Dodatek č. 4 ke o dílo č. 148/OVZ/PJ/2019
ze dne 08. 07. 2019
(dále jen „Dodatek č. 4“)

Název projektu: Stavební úpravy objektu Tř.svobody 26 pro FF UP v Olomouci

REKAPITULACE ZMĚNOVÝCH LISTŮ ZMĚN Z1 AŽ Z9

Stavba:	Stavební úpravy objektu Tř.svobody 26 pro FF UP v Olomouci
Objekt:	Tř. Svobody 26
Název změny:	VYUŽITÍ DEŠŤOVÉ VODY

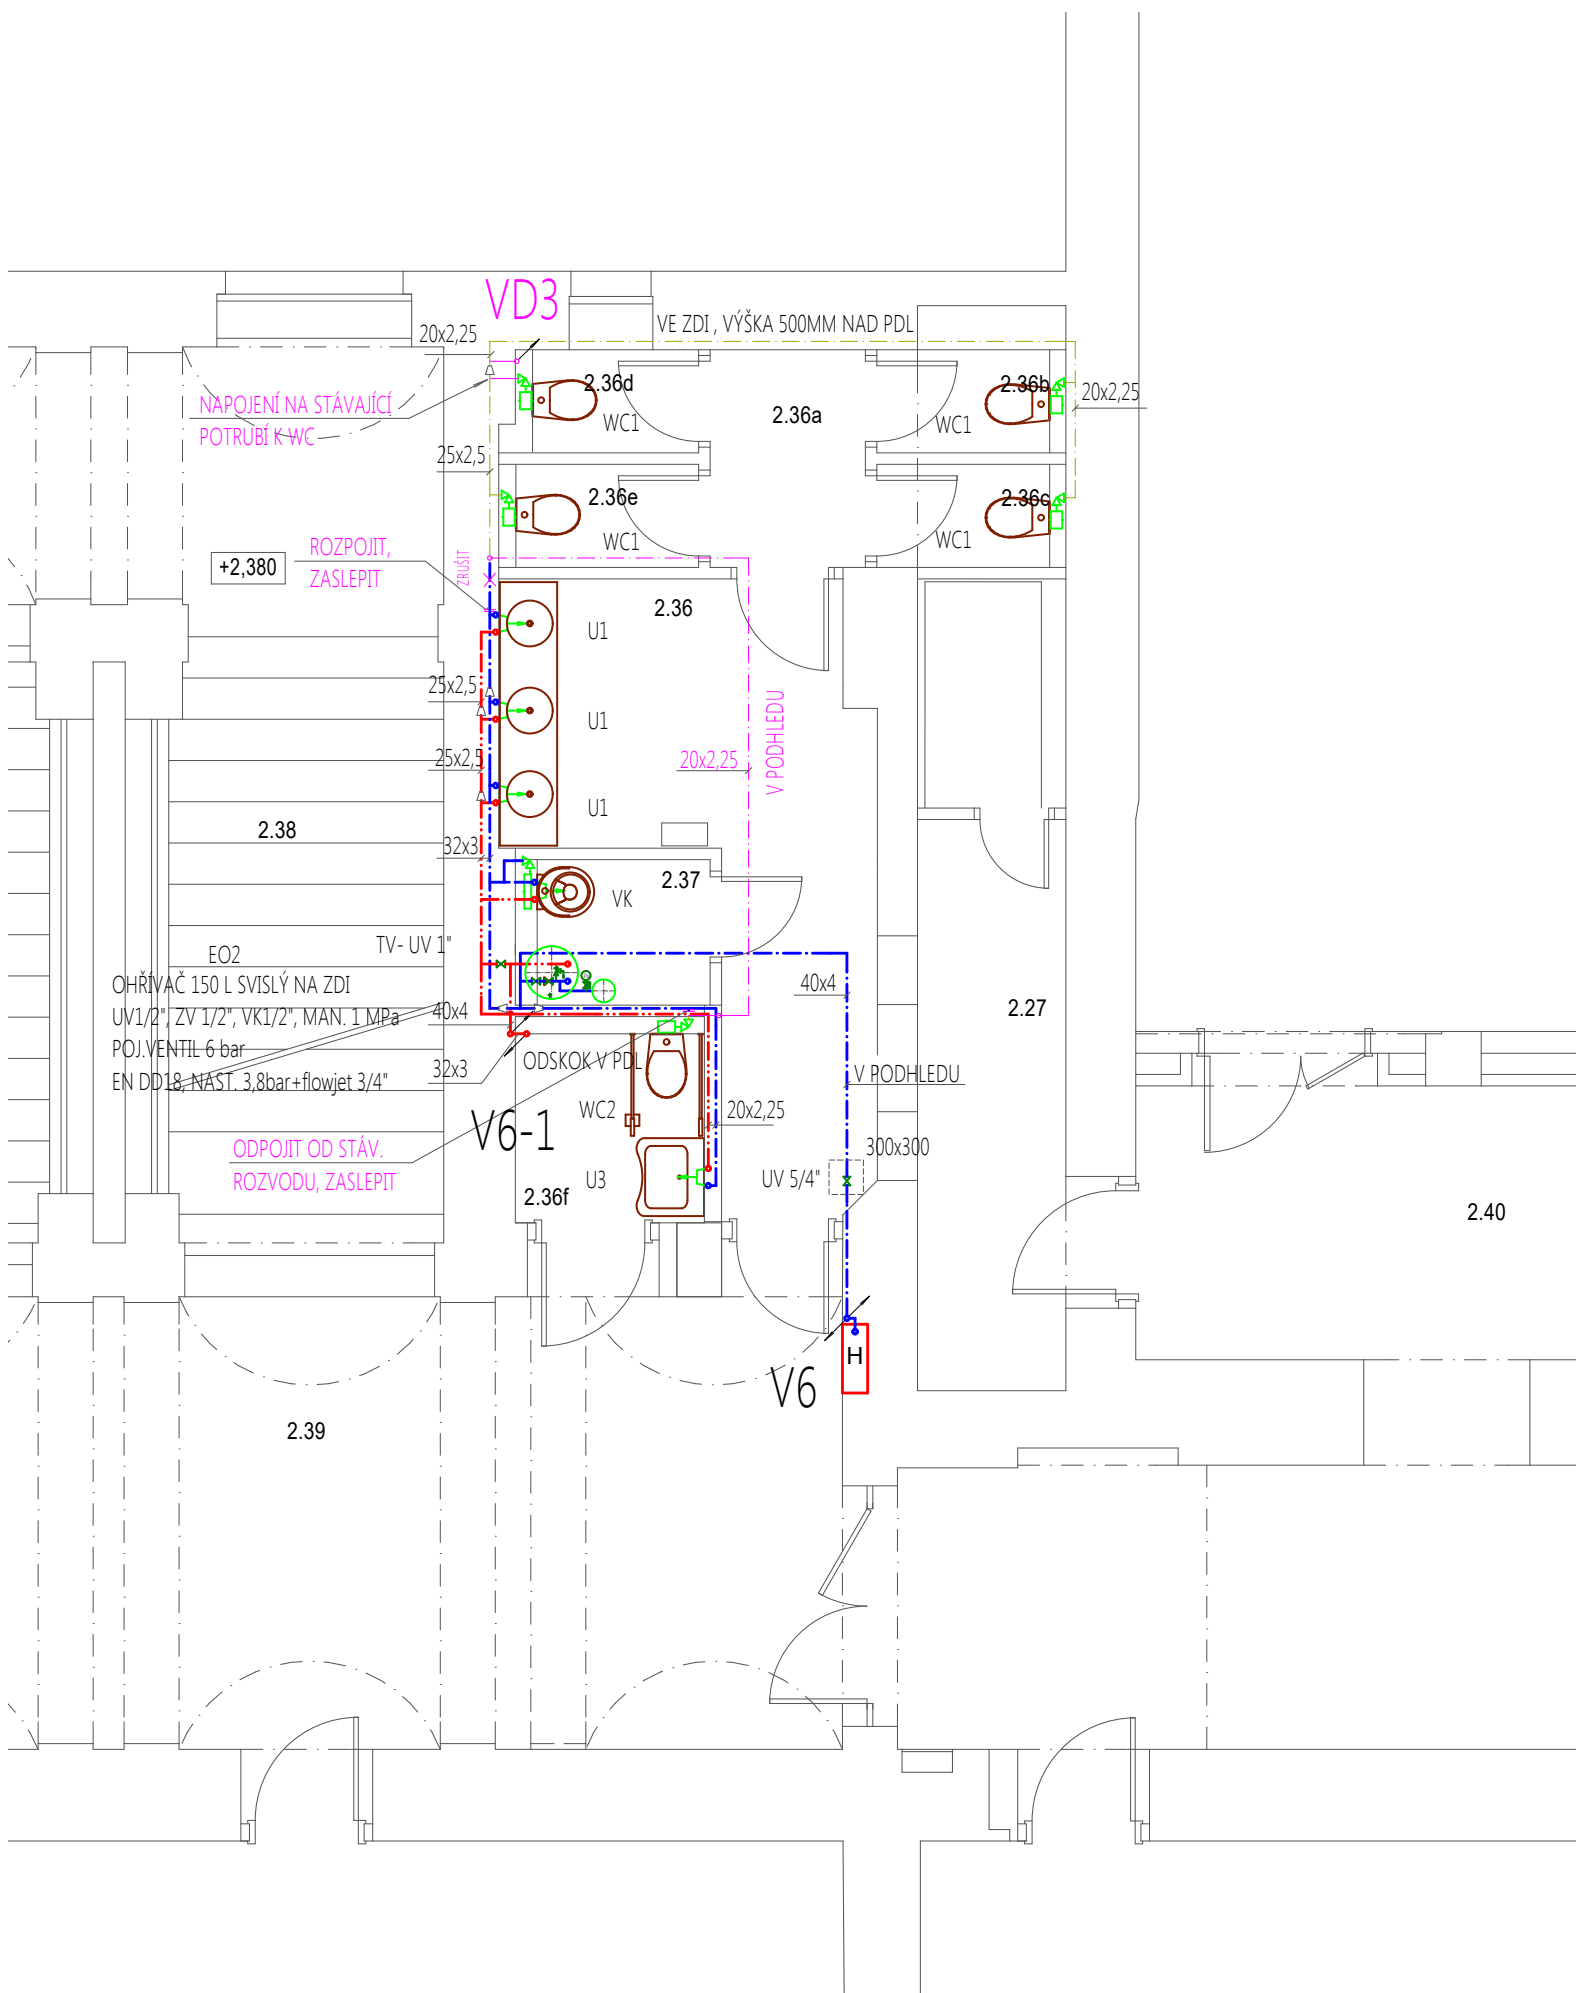
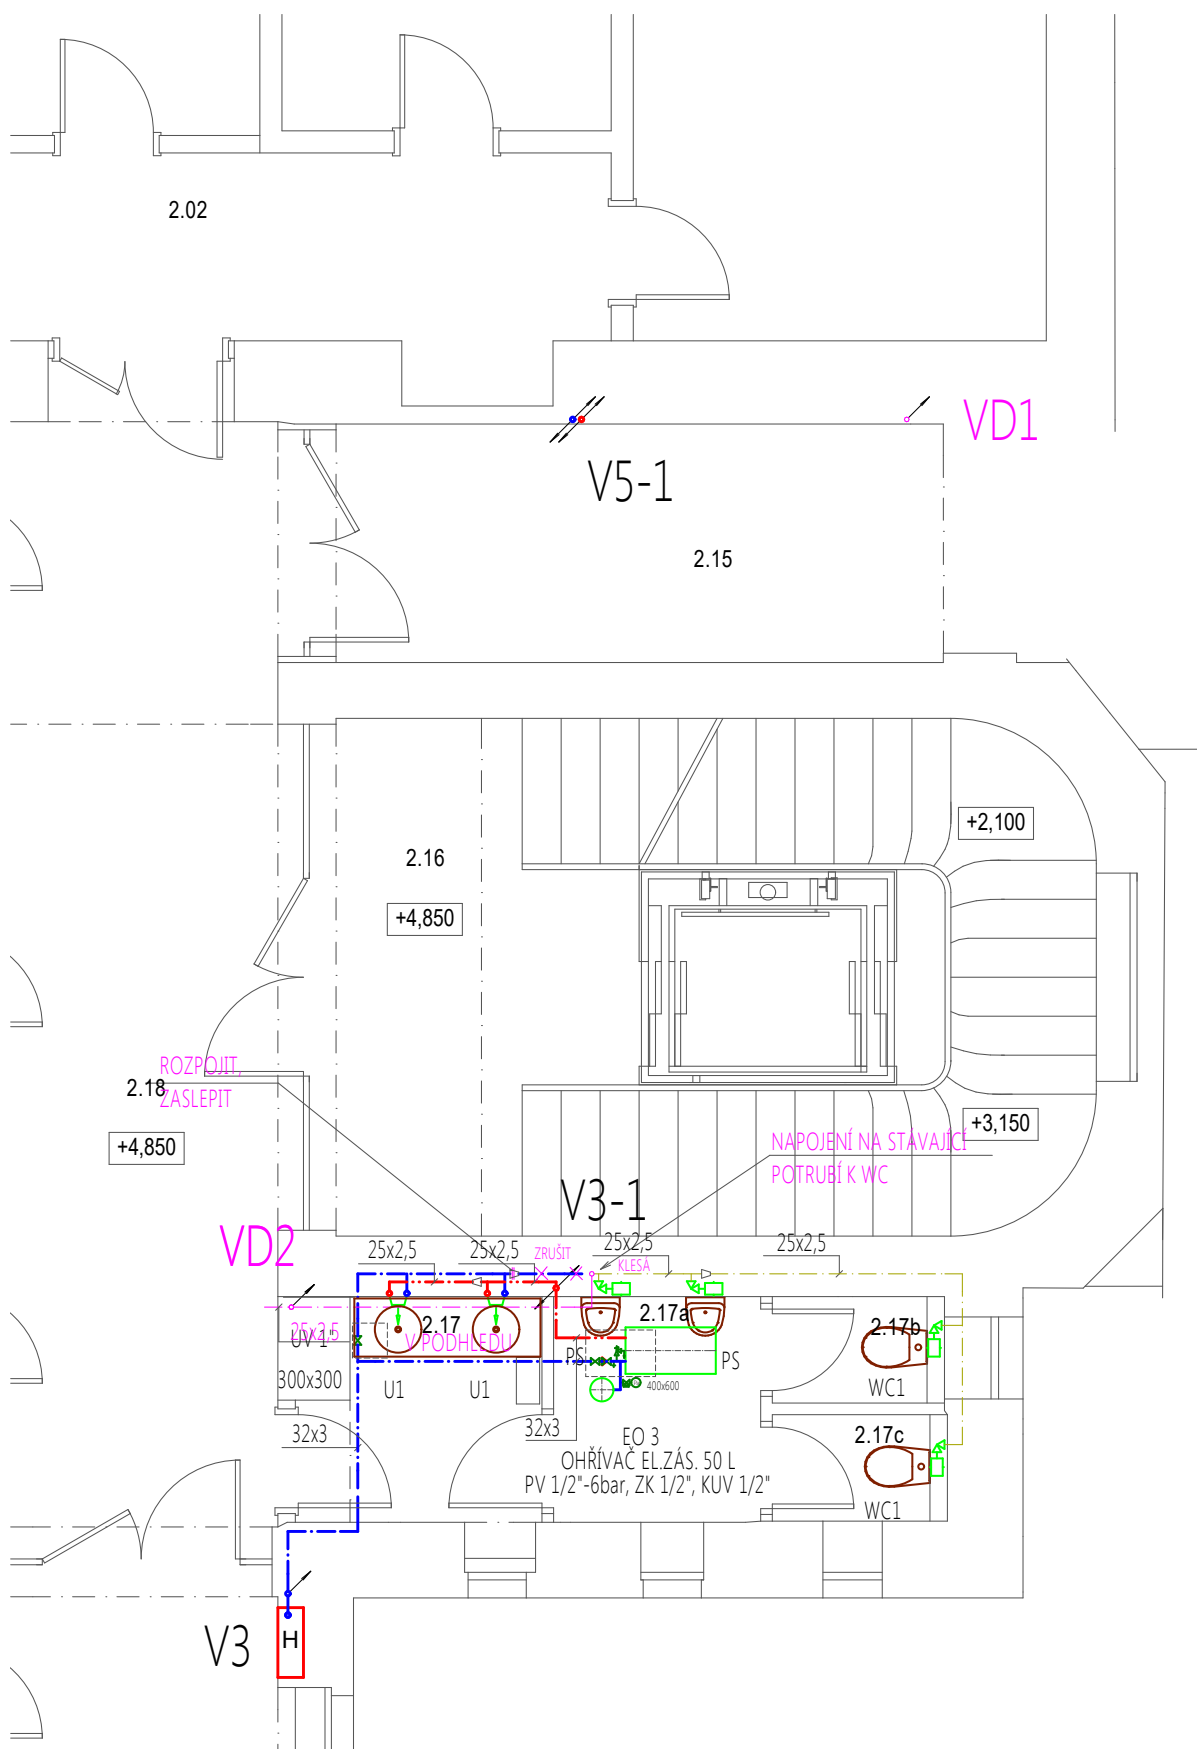
V souvislosti s požadavky správce na odvod dešťové vody do veřejné kanalizace bylo rozhodnuto o provedení instalace zařízení na využití dešťové vody v objektu pro splachování klozetů na sociálních zařízeních. Platná legislativa povoluje pouze omezený odtok do systému veřejné kanalizace, zbývající množství musí být odváděno řízeně. To vyžaduje instalaci retenční nádrže na dešťovou vodu. Pro využití této vody a snížení plateb za odvod vody do veřejné kanalizace bylo rozhodnuto o zřízení samostatného rozvodu pro zásobování sociálních zařízení v objektu - týká se pouze splachován wc a pisoárů. Jedná se o efektivní využití tohoto zdroje vody. Vybudování retenční nádrže plánována na nádvoří objektu a užitková voda bude čerpána do vnitřního rozvodu užitkové vody čerpacím zařízením. Retenční nádrž a čerpací a filtrační zařízení není dodávkou této části stavby.
